**Verslag huishoudelijke elektrische installatie op laagspanning en zeer lage spanning****Algemeen:**

Referentie: 004-20260818-01	Datum controle: 18/08/2026
Keurder: 004

Eigenaar:	Onbekend	EAN-code:	Onbekend
Adres installatie:	Korte kamstraat 23, 1760 - Roosdaal	Nummer teller(s):	46137193
		Distributienetbeheerder installatie:	Fluvius
Datum uitvoering installatie:			
☐ Vóór 01/10/1981			
☒ Tussen 01/10/1981 en 01/06/2020			
☐ Vanaf 01/06/2020			
Type:	☒ Wooneenheid ☐ Niet-huishoudelijk ☐ PV ☐ Batterij ☐ Laadpaal

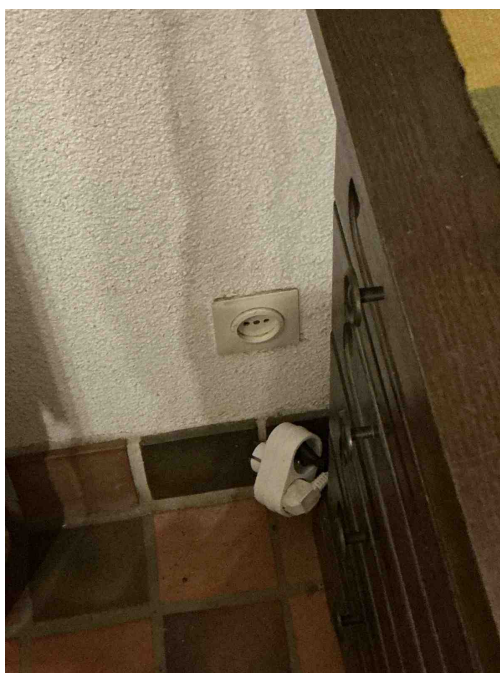
T11 - De contactdozen waarvan de toegekende stroomsterkte maximaal 16A en de toegekende spanning maximaal 250V bedraagt en niet bedoeld zijn voor de voeding van een of meerdere verbruikstoestellen voor een specifiek doel en niet geplaatst zijn in of op schakel- en verdeelborden, beschikken niet of IPXX-D (incl. gemeenschappelijke delen residentieel geheel) (Boek 1: 4.2.2.3/5.3.5.2).

Opmerking: Oa garage, cuisine, living,

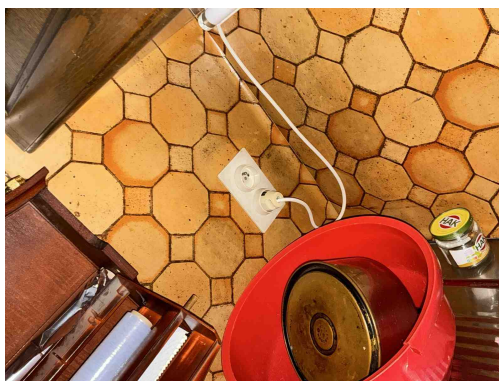
T11 - De contactdozen waarvan de toegekende stroomsterkte maximaal 16A en de toegekende spanning maximaal 250V bedraagt en niet bedoeld zijn voor de voeding van een of meerdere verbruikstoestellen voor een specifiek doel en niet geplaatst zijn in of op schakel- en verdeelborden, beschikken niet of IPXX-D (incl. gemeenschappelijke delen residentieel geheel) (Boek 1: 4.2.2.3/5.3.5.2).

Opmerking: Oa garage, cuisine, living,

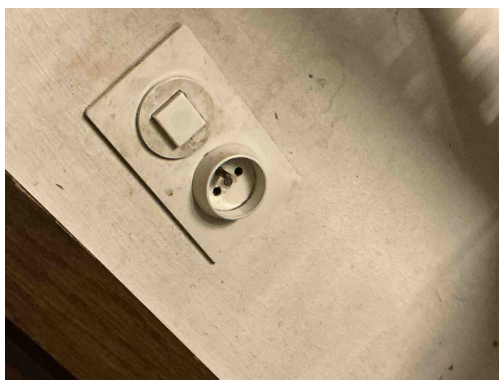
T11 - De contactdozen waarvan de toegekende stroomsterkte maximaal 16A en de toegekende spanning maximaal 250V bedraagt en niet bedoeld zijn voor de voeding van een of meerdere verbruikstoestellen voor een specifiek doel en niet geplaatst zijn in of op schakel- en verdeelborden, beschikken niet of IPXX-D (incl. gemeenschappelijke delen residentieel geheel) (Boek 1: 4.2.2.3/5.3.5.2).

Opmerking: Oa garage, cuisine, living,

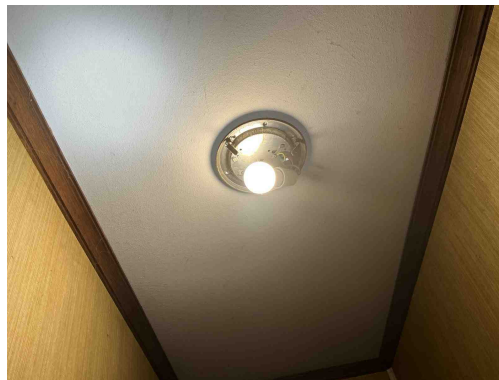
T11 - De contactdozen waarvan de toegekende stroomsterkte maximaal 16A en de toegekende spanning maximaal 250V bedraagt en niet bedoeld zijn voor de voeding van een of meerdere verbruikstoestellen voor een specifiek doel en niet geplaatst zijn in of op schakel- en verdeelborden, beschikken niet of IPXX-D (incl. gemeenschappelijke delen residentieel geheel) (Boek 1: 4.2.2.3/5.3.5.2).

Opmerking: Oa garage, cuisine, living,

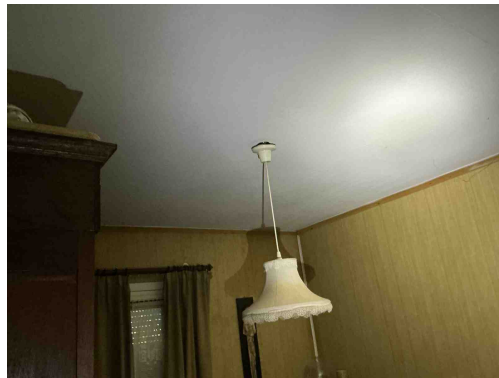
T23 - Het elektrisch materiaal is beschadigd. (Boek 1: 1.4.1.3).
Opmerking: Oa hal , slaapkamer 1

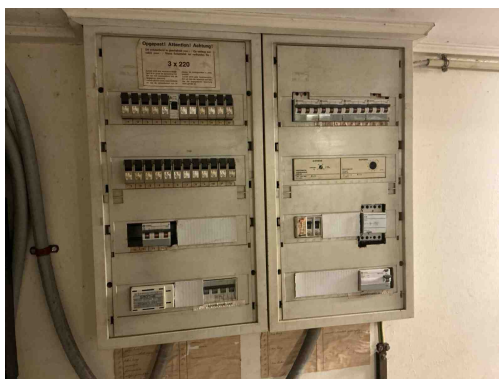
T23 - Het elektrisch materiaal is beschadigd. (Boek 1: 1.4.1.3).
Opmerking: Oa hal , slaapkamer 1

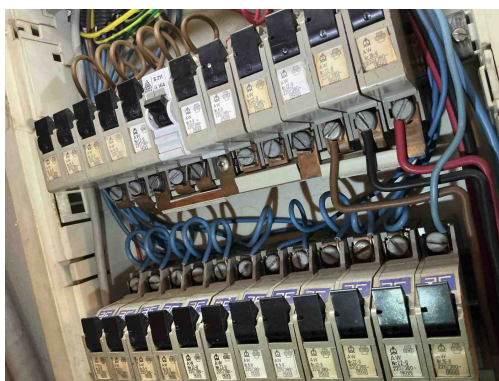
B29 - Het elektrisch verdeelbord in een huishoudelijke ruimte is niet voorzien van een deur (Boek1: 5.3.5.1).

Opmerking: Oa bord 1,2

B06 - Het elektrisch verdeelbord heeft niet de minimale beschermingsgraad IPXX-B in een gewone ruimte (Boek 1: 4.2.2.3).

Opmerking: Oa. Bord 1,2

B04 - De aanduiding van de kringen, klemmen en/of schakelapparatuur ontbreekt, is onjuist of is onvolledig (Boek 1: 3.1.3.1/5.1.6.1).

Opmerking: Oa bord 1,2

B17 - De voedingsspanning is niet op elk bord vermeld (Boek 1: 3.1.3.3).

Opmerking: Oa bord 1,2

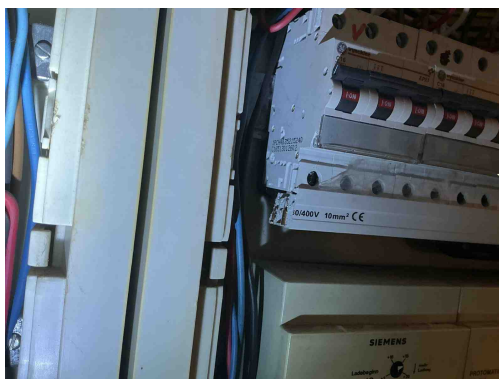
T21 - Het elektrisch materieel is niet geplaatst volgens de voorschriften van de fabrikant/ regels van goed vakmanschap . (Boek 1: 1.4.1.3)

Opmerking: Oa bord 1,2

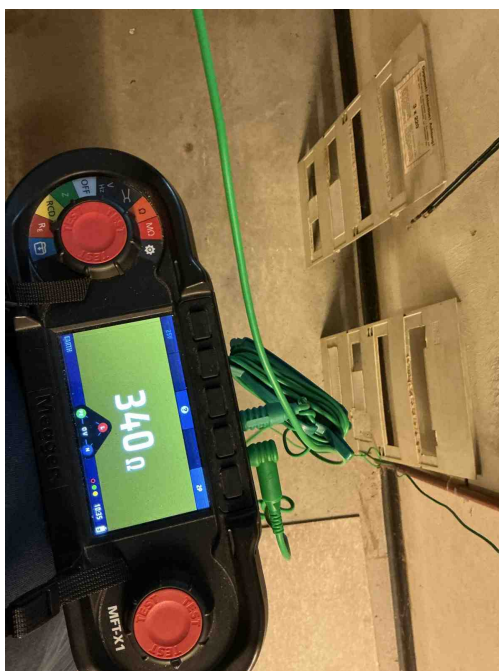
T21 - Het elektrisch materieel is niet geplaatst volgens de voorschriften van de fabrikant/ regels van goed vakmanschap . (Boek 1: 1.4.1.3)

Opmerking: Oa bord 1,2

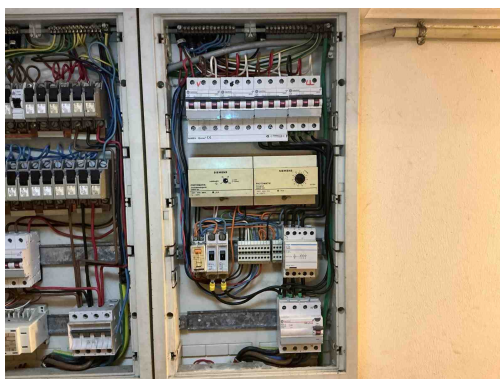
A05 - De waarde van de spreidingsweerstand van de aardverbinding is te hoog (Boek 1: 5.4.2).
